복구사업 시행방법 불합리

하천 수해복구사업 설계 부적정

비탈면 복구사업 추진 부적정

[그림 20] 소하천 수해복구 구간 미준설 퇴적토 현황

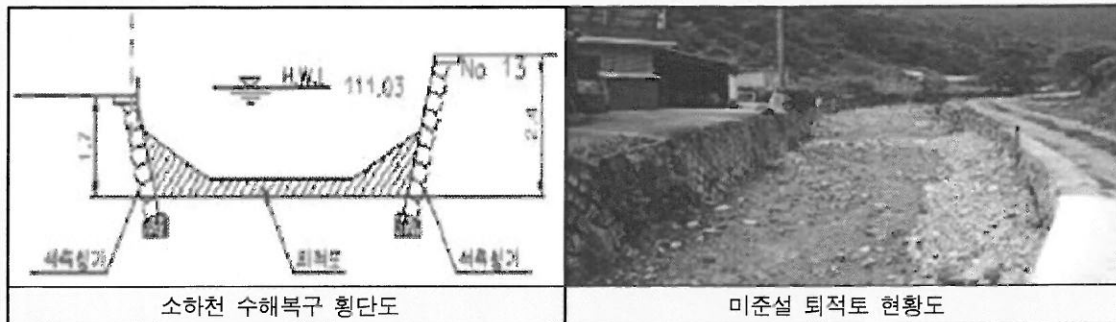
- 창원시에서 2015. 2. 9. 주식회사 ㉠㉠건설(대표이사 W)과 계약(1억 9,100만 원)을 맺고 같은 해 6. 10. “정삼1소하천 수해복구공사”를 준공하는 등 10건의 하천공사를 추진
 - 「자연재난조사 및 복구계획수립 요령」 제2조의 [별표] 3. 가.에 따르면 하천에 대한 재해 복구사업을 할 때 하상에 퇴적물이 있을 경우에는 통수 단면적을 확보할 수 있도록 준설 계획을 수립하도록 규정
 - 따라서 침수피해를 예방하기 위해서는 통수 단면을 감소시키는 하천 내 퇴적물을 함께 처리하는 것이 바람직
 - 그런데 “정삼1소하천 수해복구공사”의 경우 연장 240m 구간을 복구하면서 [그림 20]과 같이 통수 단면의 약 30%까지 퇴적물이 있는데도 준설하지 않는 등 [별표 20] “소하천 수해복구공사 계약 및 미준설 퇴적토 명세”와 같이 10건의 공사에서 총 13,375㎡의 퇴적토를 준설하지 않은 채 시행

- 그 결과 소하천의 통수 단면 부족으로 인하여 집중호우 시 하천이 범람하는 등 침수 피해 재발 우려

창원시장은 수해가 재발되지 않도록 하천 퇴적물을 준설하여 정삼 1소하천 등 10개 소하천 통수단면을 확보하는 등 적절한 방안을 마련하시기 바랍니다.(통보)

[그림 26] 구포 생태공원 비탈면 붕괴 및 공사현장 전경

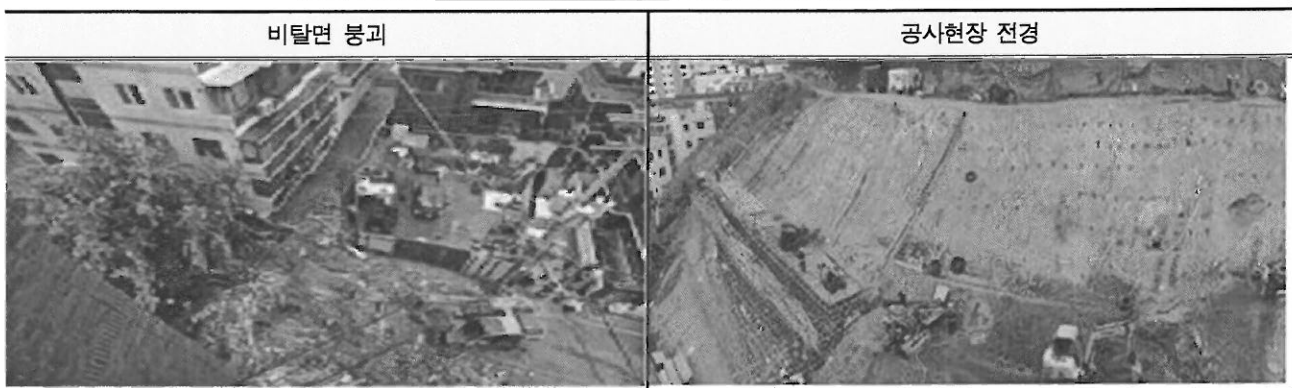
부산광역시에서 2014. 8. 25. 집중호우로 산사태가 발생한 비탈면에 대하여 2015. 2. 4. 주식회사 ■■(대표이사 AA)과 “구포 생태공원 수해복구공사([그림 26] 참조)” 계약(계약금액 49억 8,000만 원)을 맺어 2016. 2. 3. 준공 예정으로 시행하고 있다.

[그림 27] 실시설계 및 정밀조사 결과 지반조건 변경 현황

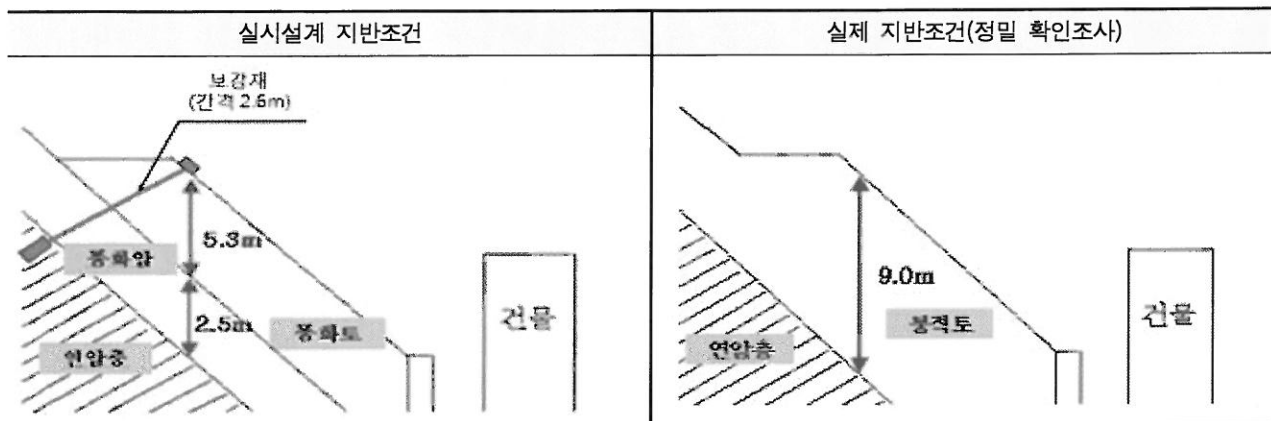
또한 2015년 3월 실시설계 시 축점번호 No. 343부터 No. 370까지 구간 (폭 27m, 높이 25m)의 지반조건을 [그림 27]과 같이 지면으로부터 7.8m 깊이에 기반암(연암)이 존재하고, 상부에 풍화토 및 풍화암이 분포하는 것으로 추정하여 보강재(앵커볼트)를 2.6m의 수평 간격으로 41공을 시공함으로써 비탈면 기준안전율 1.25 이상을 확보하도록 설계하였고, 2015. 5. 2. 축점번호 No. 360 및 No. 370 지점에 현장 시험천공(간이시험)을 실시한 결과, 실시설계 시 추정했던 지반조건과 상이한 것을 확인한 바 있었다.

이에 대하여 감사원 감사기간(2015. 6. 24.~7. 21.) 중 정밀 확인조사(보링 실시)를 실시한 결과, [그림 27]과 같이 No. 360 구간의 지반조건이 실시설계 조건과 다르게 붕적토(풍화토보다 점착력이 1/2에 불과)가 분포하고 기반암까지의 깊이도 실시설계 조건(7.8m)보다 1.2m가 깊은 9.0m 깊이에 분포하는 등 실제 지반이 실시설계보다 불량한 상태인 것으로 확인되었다.

또한 정밀 확인조사 결과에 따라 비탈면 안전성 확보 여부를 확인하기 위해 구조계산을 실시한 결과, 축점번호 No. 343부터 No. 370 구간까지의 보강재(앵커 볼트)를 현재 설계대로 시공(41공 시공, 간격 2.6m)할 경우 우기 시 비탈면 안전율이 0.99로서 기준안전율(1.25 이상)에 미달되는 것으로 분석되었다.

그 결과 비탈면 기준안전율이 확보되지 않아 우기 시 산사태가 재발될 우려가 있다.

부산광역시장은 구포 생태공원 수해복구공사에서 실제 지반조건에 맞는 비탈면 기준안전율(우기 시)을 확보하지 못한 구간(측점번호 No. 343 ~ No. 370)에 대하여 설계를 변경·시공하여 비탈면 안전성을 확보하는 방안을 마련하시기 바랍니다.
